改善箇所説明図

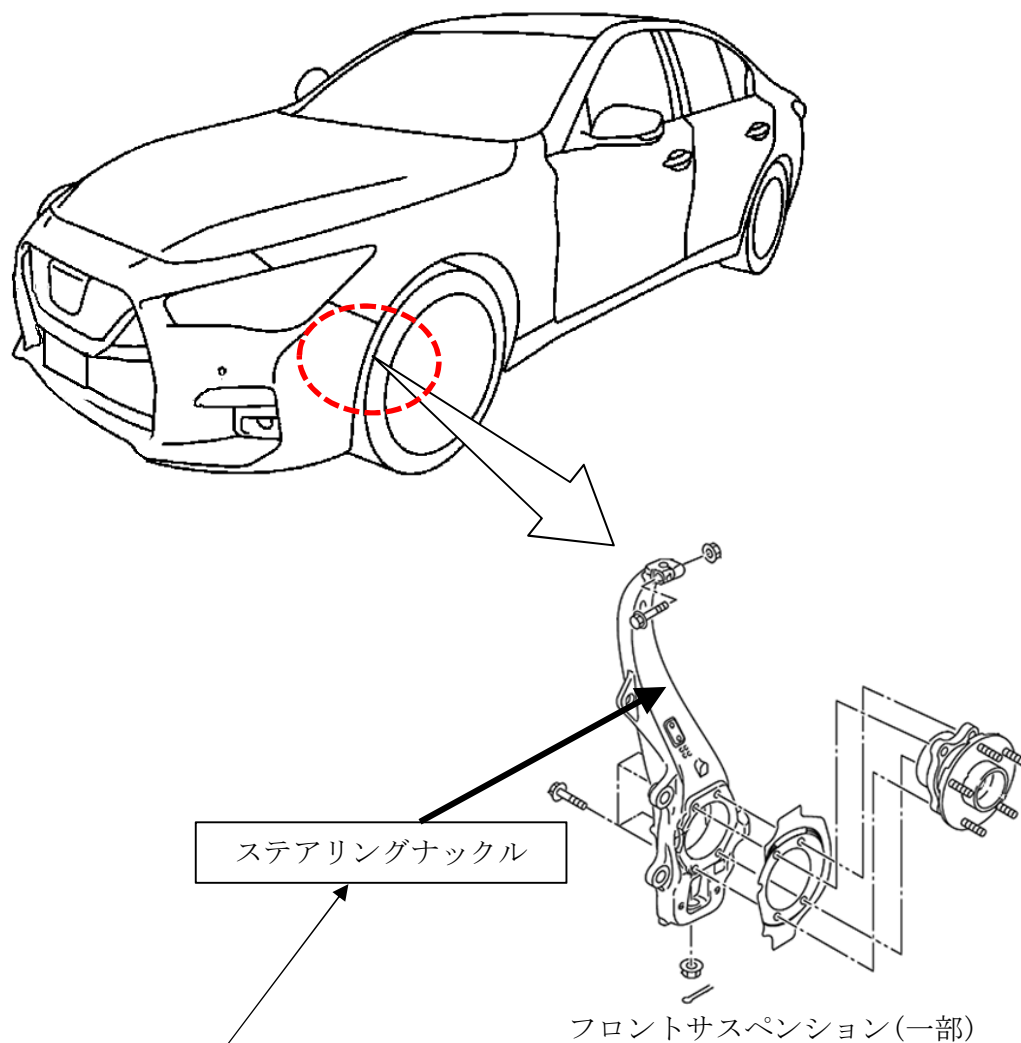
基準不適合発生箇所

ステアリングナックルにおいて、製造工程の熱処理が不適切であったため、強度が低下しているものがあり、大きな力がかかった場合に変形してホイールアライメントに狂いが生じるおそれがある。また、そのままの状態で使用を継続すると、最悪の場合、ステアリングナックルが破断して走行不能となるおそれがある。

改善の内容

全車両、当該ステアリングナックルを良品と交換する。

識別：銀色のシールをモデルナンバープレートに貼り付ける。
